CONCOURS D'ARCHITECTURE POUR LES EQUIPEMENTS SPORTIFS DU FUTUR CENTRE D'ENSEIGNEMENT SECONDAIRE SUPERIEUR ET POUR UNE MAISON D'ETUDIANTS, A LA CAMPAGNE DES CEDRES A LAUSANNE

RAPPORT DU JURY

OCTOBRE 1989

NIVEAU 0 CAVE/REZ INF

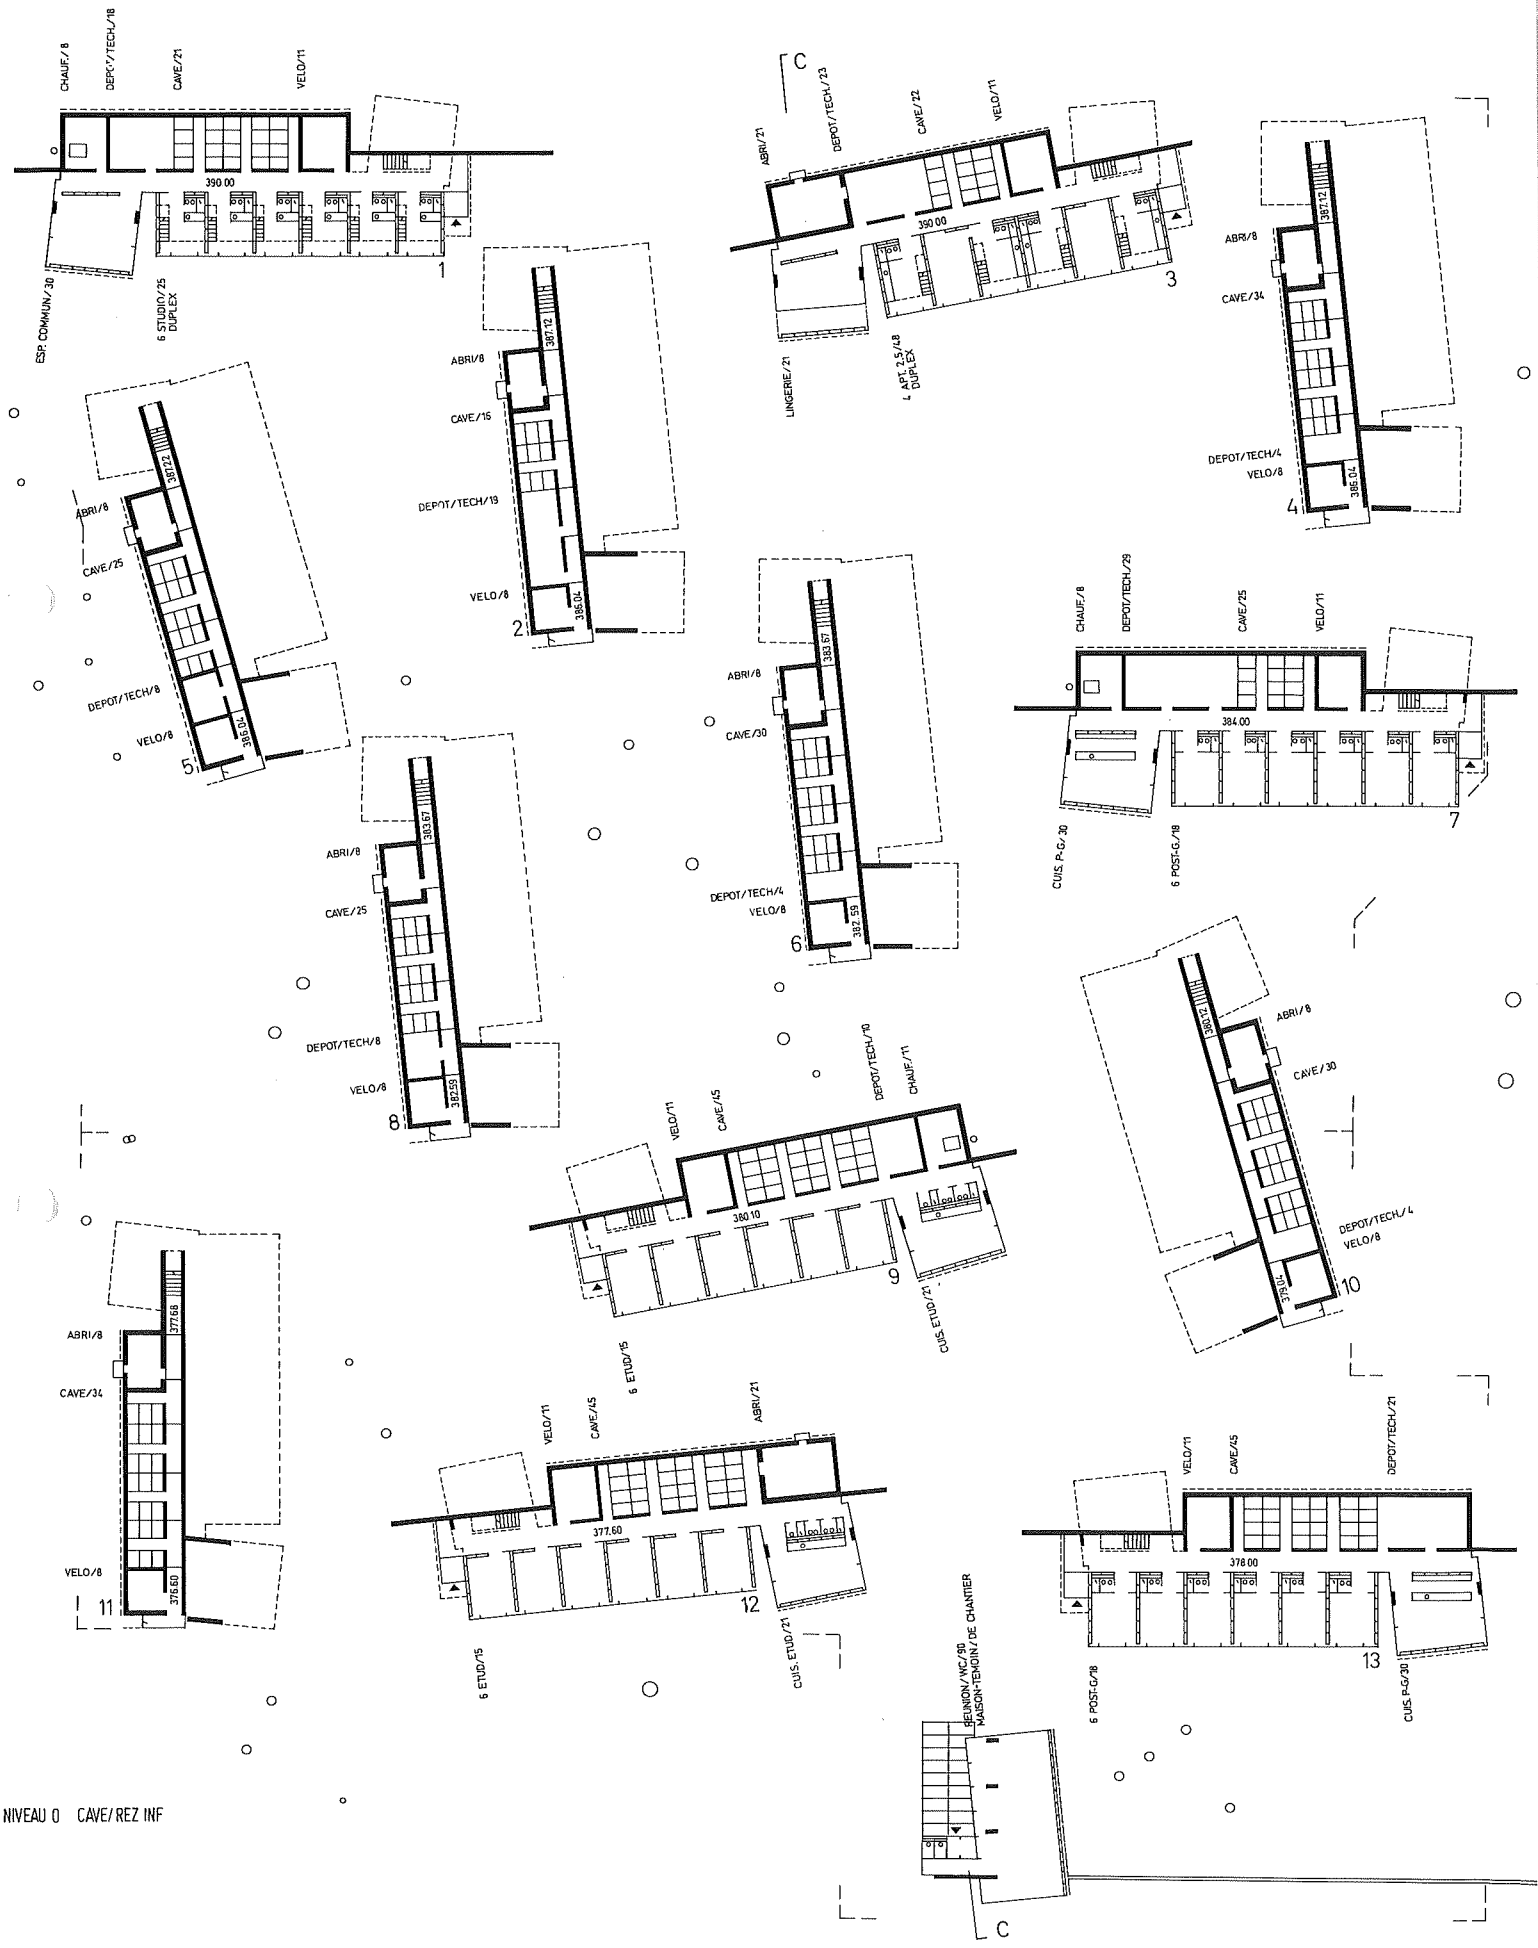
A la base de cette proposition se trouve un agréable groupement de chambres, lequel, pris hors contexte, pourrait bien satisfaire aux exigences de la vie d'étudiant.

Toutefois, la multiplication du groupement sur le site donné entraîne son entière occupation et, en définitive, la disparition du parc. Les espaces extérieurs qui en résultent sont mal définis et les relations des unités entre elles deviennent le fruit du hasard. Une typologie de terrain plat s'accommode mal du terrain très en pente mis à disposition.

Les salles de gymnastique sont particulièrement bien résolues et répondent bien aux données du programme et au caractère essentiellement scolaire de leur utilisation, mais leur volume n'est pas très favorable au gymnase et à ses prolongements extérieurs.

No 38 - CARAVENSERAIL
Georges HAEFELI, La Chaux-de-Fonds
Coll. : S. Almeida, Y.-O. Joseph

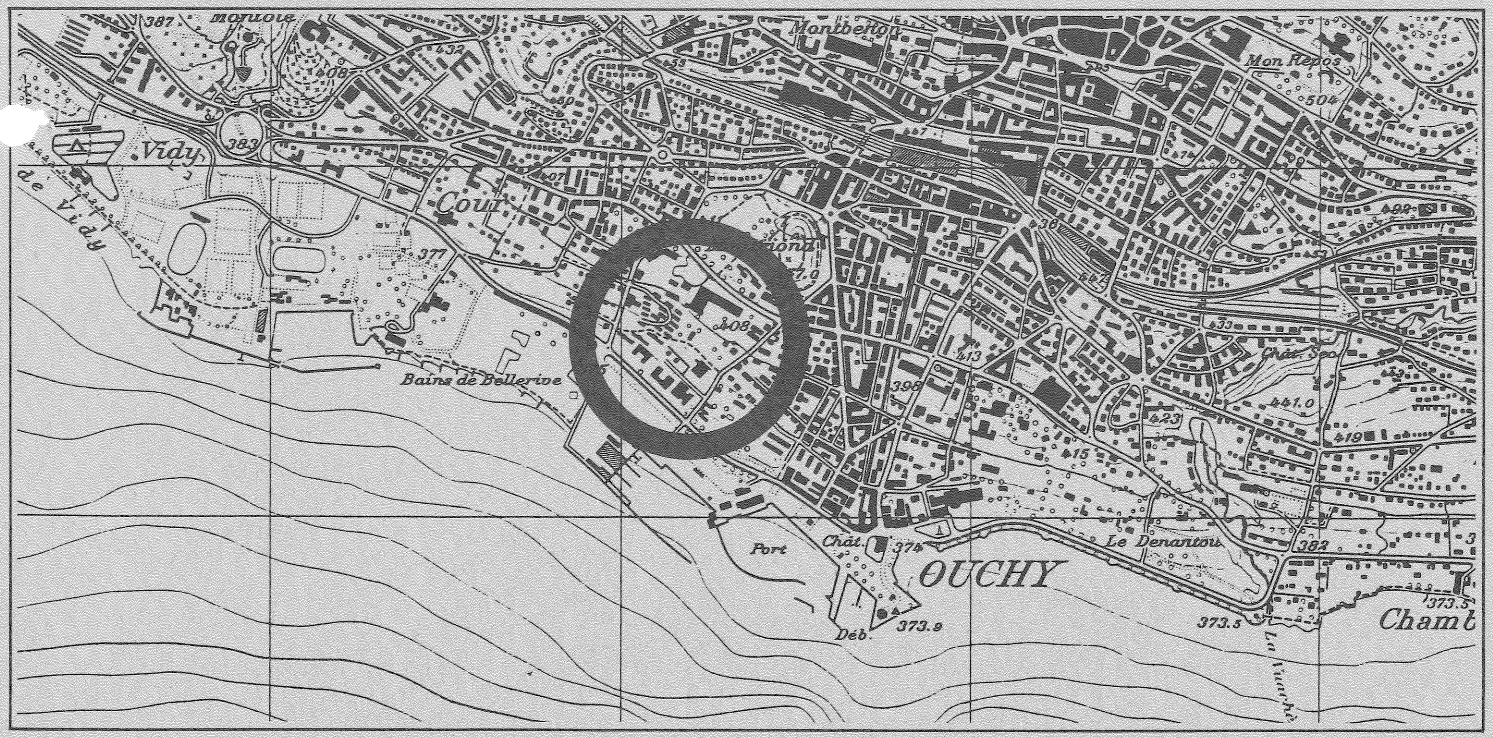
Le principal intérêt de ce projet se trouve au niveau du groupement des chambres et la création de maisonnettes qui se juxtaposent en suivant les courbes de niveau. Il en résulte toutefois un ensemble qui tapisse toute la partie nord du terrain traversé par un axe nord-sud peu convaincant.

A la volumétrie fine et travaillée des unités de la partie nord, s'oppose celle sans nuances du bloc attribué aux post-gradués qui ne trouve d'autre justification que dans la volonté de continuer le front des bâtiments le long de l'avenue de Bellerive.

Il est douteux que les locaux communautaires, éloignés de l'ensemble des étudiants et situés au rez-de-chaussée du bloc post-gradué, puissent remplir leur fonction à satisfaction.

Les salles de gymnastique limitent fortement l'espace à l'ouest du gymnase.
